S.S. 675 UMBRO-LAZIALE  
(EX RACCORDO CIVITAVECCHIA-ORTE)  
TRONCO 3° - LOTTO 1° - STRALCIO B

REALIZZAZIONE DELLO STRALCIO FUNZIONALE TRA LO SVINCOLO DI  
CINELLI ED IL NUOVO SVINCOLO DI MONTE ROMANO EST DELLA SS675

## INTERVENTI DI INSERIMENTO PAESAGGISTICO E AMBIENTALE VERIFICA DI OTTEMPERANZA

Relazione

Figura 3.2-1 Sovrapposizione P.D. e P.E. Monte Romano est – Cinelli / P.P. Monte Romano est - Civitavecchia

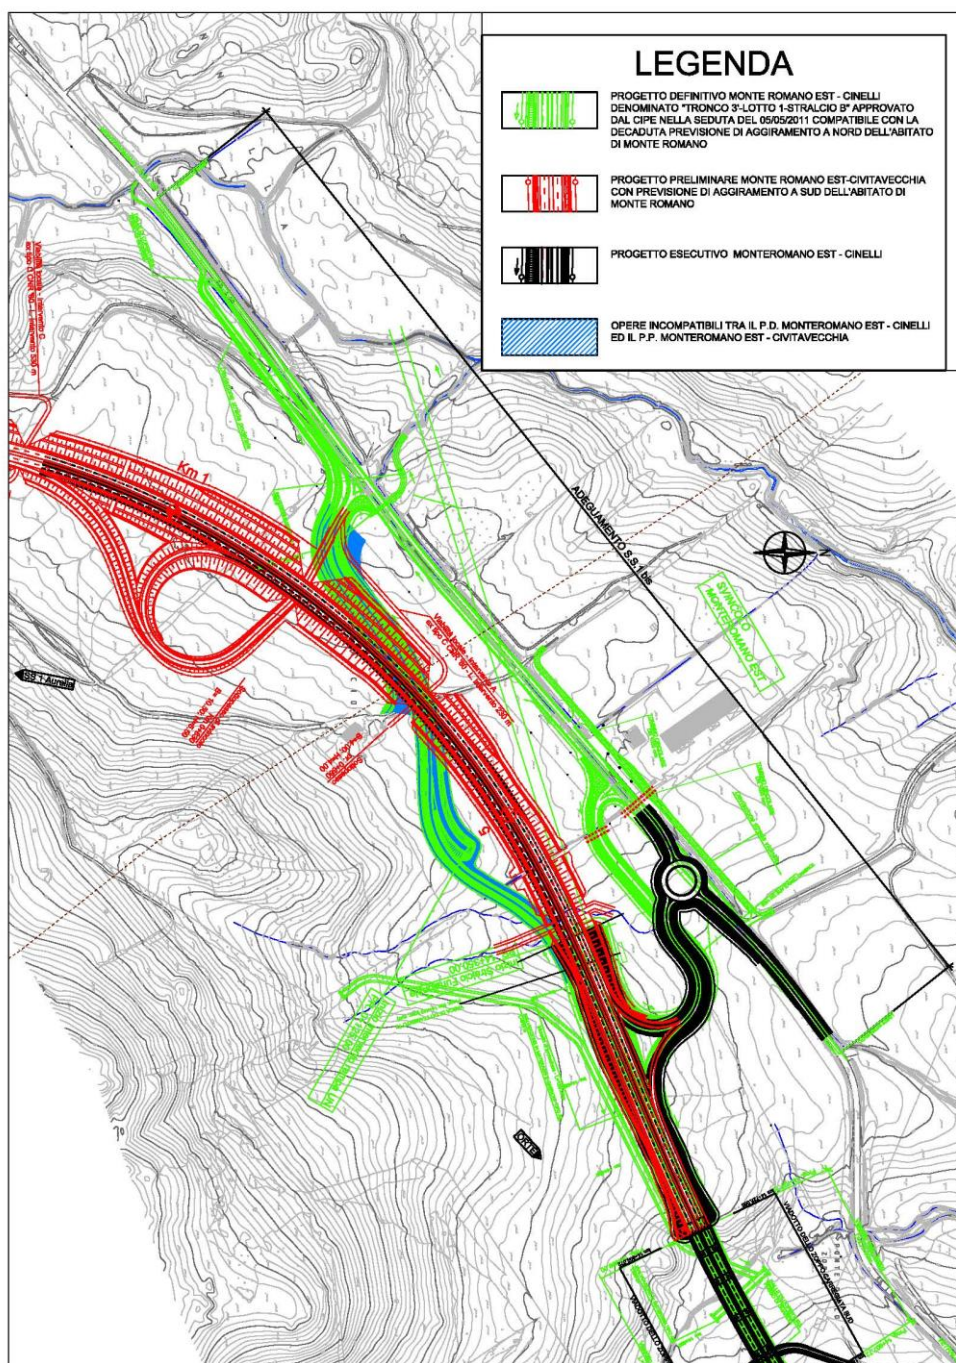
Tale modifica di corridoio ha necessariamente comportato una variazione della configurazione dello svincolo di Monte Romano Est; infatti la deviazione dell'asse principale verso sud non risulta più compatibile con la precedente configurazione progettuale della rampa che consentiva l'ingresso in direzione Cinelli.

Nello stralcio planimetrico sotto riportato, con la sovrapposizione dei due progetti, appare in maniera evidente l'interferenza sopra segnalata.

Nell'ambito del progetto esecutivo, nello spirito di ridurre il consumo di suolo e contestualmente armonizzare il fine lotto con le modifiche progettuali apportate al progetto del lotto successivo, si è provveduto a:

**Figura 3.5-2 Viadotto Biedano 1 e 2 – Configurazione di Progetto Esecutivo – Eliminazione spalle e rimodulazione campate (vd. PRESCR. 27)**

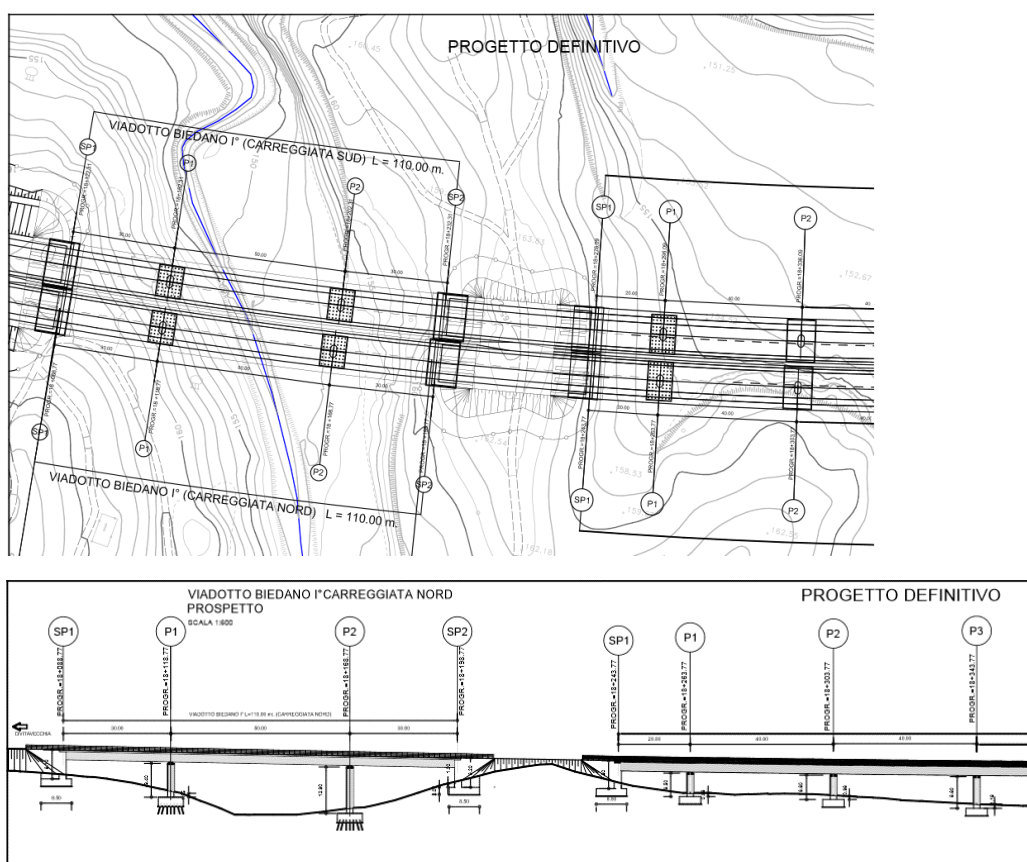
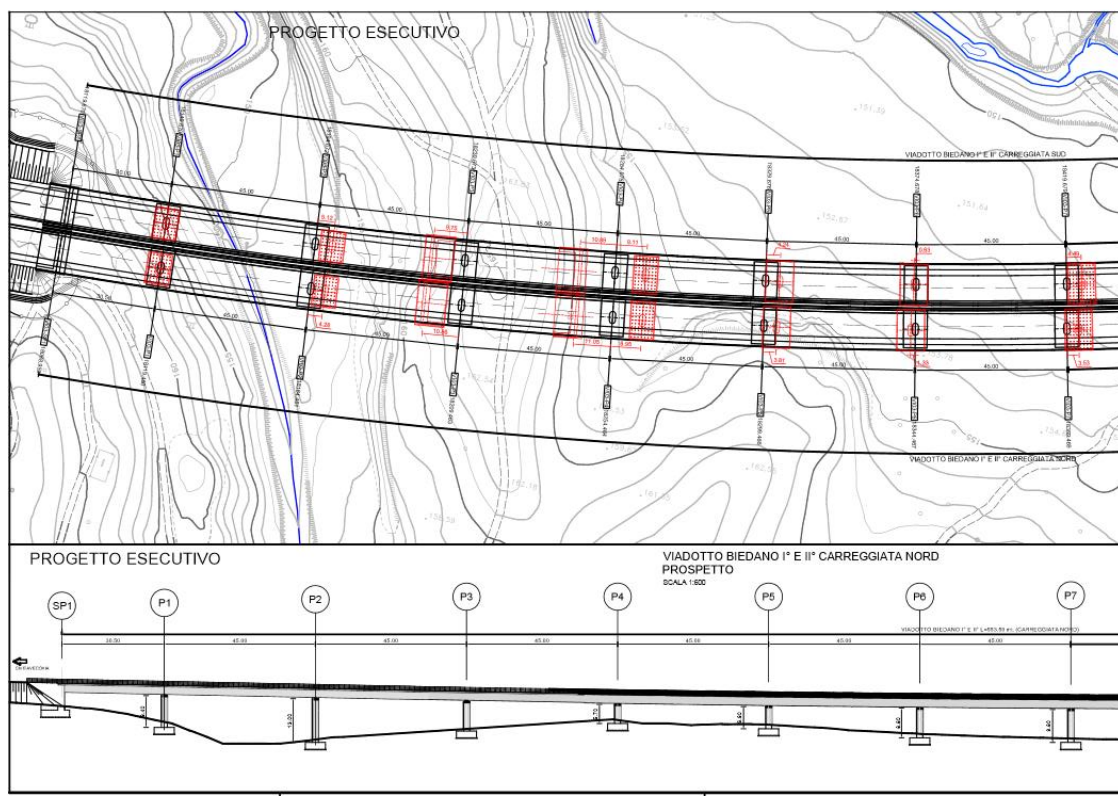
Dalla lettura della tabella si evince in particolare che, mentre per i viadotti "Zoppo" e "Crognolo" risultano pienamente confermate l'ubicazione e la lunghezza, per i viadotti Biedano, che risultavano interrotti da 40 m di rilevato circa, nel progetto esecutivo si è deciso di eseguire una unica opera che unisse i due precedenti viadotti, pur mantenendone l'estensione complessiva originaria pari a circa 550 m. La scelta

di tale soluzione deriva da un approfondimento proprio della presente fase progettuale: infatti, una volta montate le geometrie delle opere sul nuovo rilievo topografico e progettati gli scavi di approccio alle fondazioni delle sottostrutture delle opere, si è verificato che per l'esecuzione delle fondazioni delle spalle vicine dei due viadotti successivi si sarebbe reso comunque necessario rimuovere il volume di terreno di appoggio del rilevato intermedio, per poi ricostruirlo in fase finale. Si è pertanto deciso di evitare tale complicazione esecutiva e di dare continuità alle due opere eseguendo due pile in luogo di quattro spalle. Nella figura seguente si illustra il confronto tra le configurazioni di Progetto Definitivo ed Esecutivo:

**Figura 3.5-4 sezione dell'impalcato in acciaio - calcestruzzo**

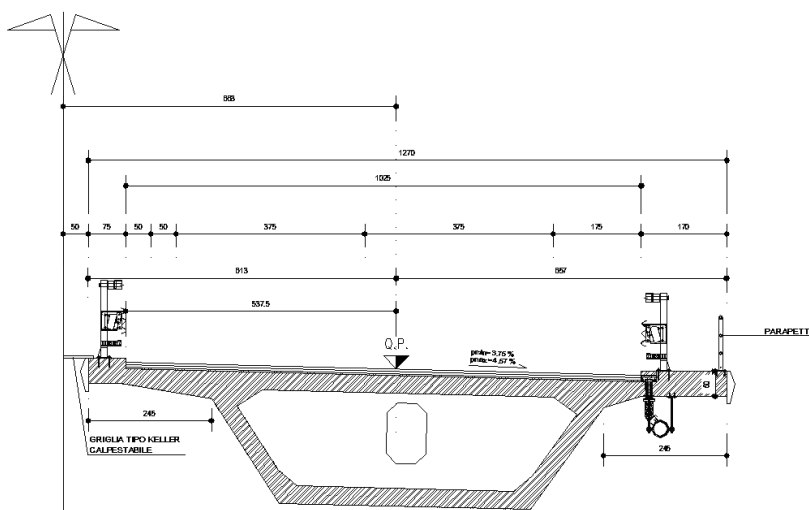
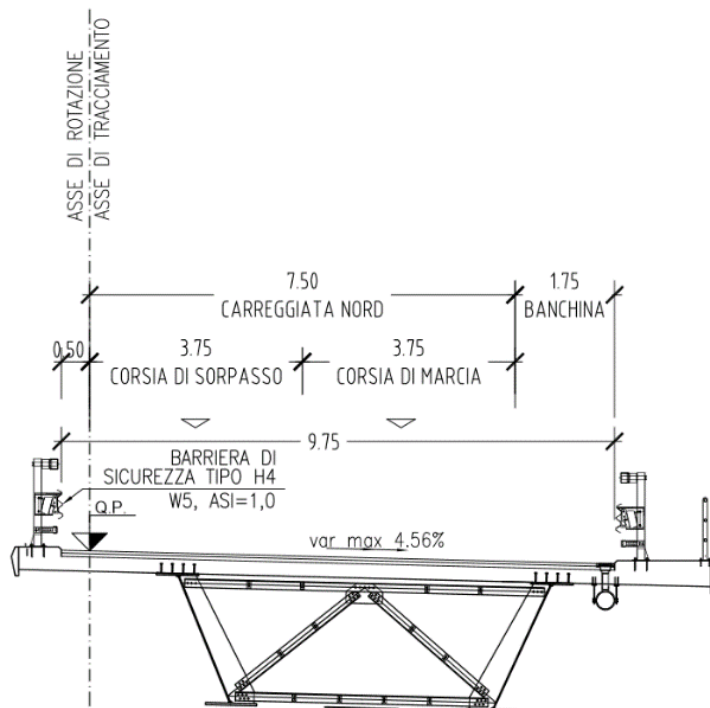
Dal punto di vista della tipologia strutturale, il progetto definitivo prevedeva viadotti con impalcato a cassone chiuso in c.a.p., con schema a trave continua, composto da conci prefabbricati con sezione come di seguito illustrata:

Nell'ambito del progetto esecutivo è stato adottato un impalcato in acciaio- calcestruzzo con una sezione complessiva simile a quella della sezione con impalcato a cassone in c.a.p.

La scelta di impiegare un impalcato in acciaio-calcestruzzo composto da due nervature principali inclinate risulta particolarmente adatta alla tipologia di viadotti previsti nel progetto ed ha trovato infatti larga applicazione negli ultimi anni, in quanto consente, tra l'altro, una riduzione dei tempi di lavorazione, il che si traduce in minori impatti in fase di cantiere.

**Figura 3.7-1 tombini idraulici prefabbricati**

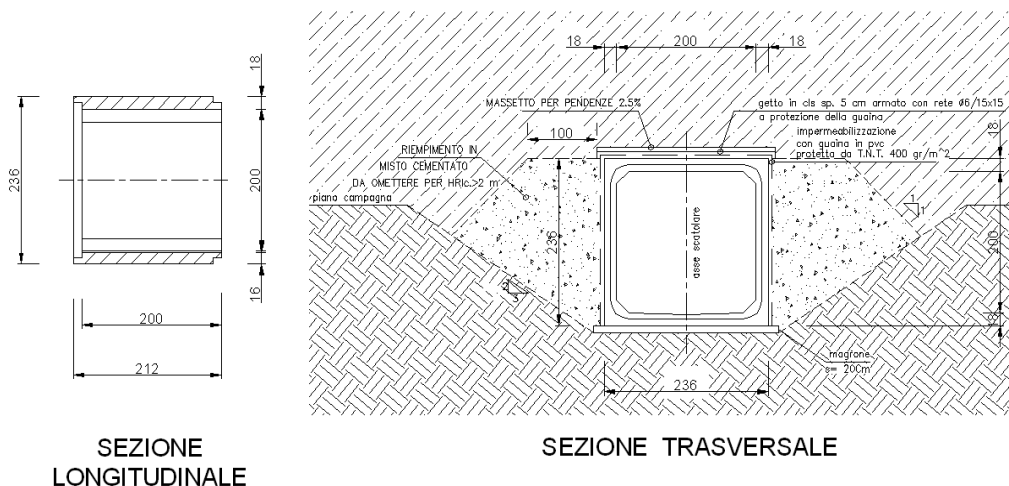
Il progetto definitivo prevedeva la realizzazione di tombini idraulici 2x2 gettati in opera utilizzando calcestruzzo con resistenza compressione Rck30MPa. Per rendere più spedite le fasi di realizzazione di detti tombini, il progetto definitivo ha modificato tale tipologia di tombini, sostituendoli con scatolari prefabbricati 2x2 nel rispetto del profilo idraulico e delle opere di imbocco, che sono rimasti inalterati.

Inoltre, nel progetto esecutivo gli elementi prefabbricati sono previsti con un calcestruzzo con resistenza a compressione con Rck40MPa maggiore rispetto a quelli del progetto definitivo, in modo da aumentarne la resistenza e la durabilità.

**Figura 4.2-1 Verifica geometrica della possibilità di inserimento di dune in terra in luogo di barriera anti-rumore**

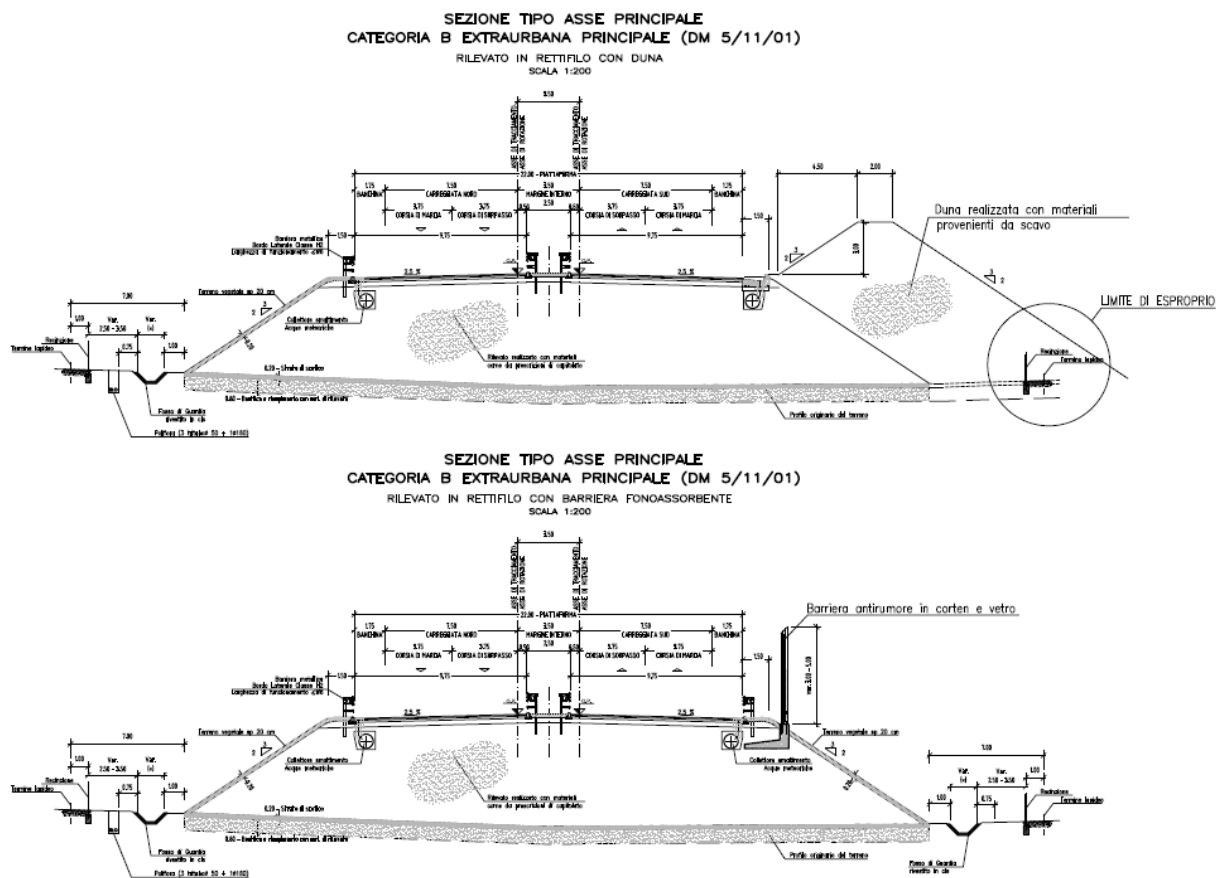
Nell'ambito del progetto esecutivo si è proceduto a verificare la possibilità di dare seguito alla presente prescrizione sostituendo queste barriere con una duna in terra. Fin dalle prime fasi di tale verifica la principale criticità è consistita dalla ristrettezza della fascia di esproprio definita in sede di progetto definitivo.

Le verifiche progettuali, infatti, hanno confermato l'insufficienza di tale ampiezza di esproprio nella zona interessata dalla previsione di barriere antirumore per realizzare un rilevato in terra con finalità antirumore in grado di garantire prestazioni analoghe, in termini di attenuazione del rumore, rispetto alla barriera.

Preso atto di questo elemento di non compatibilità si è provveduto a indagare la possibilità di ampliare la fascia di esproprio in questa zona per poter realizzare il manufatto in terra della sezione necessaria a conferire allo stesso altezza pari a quella raggiunta dalle barriere antirumore. In questo caso gli elementi da verificare per valutare la fattibilità o meno di tale ampliamento sono ovviamente da ricondurre alla natura e alla consistenza delle preesistenze nelle zone teoricamente soggette ad ampliamento dell'area di esproprio.
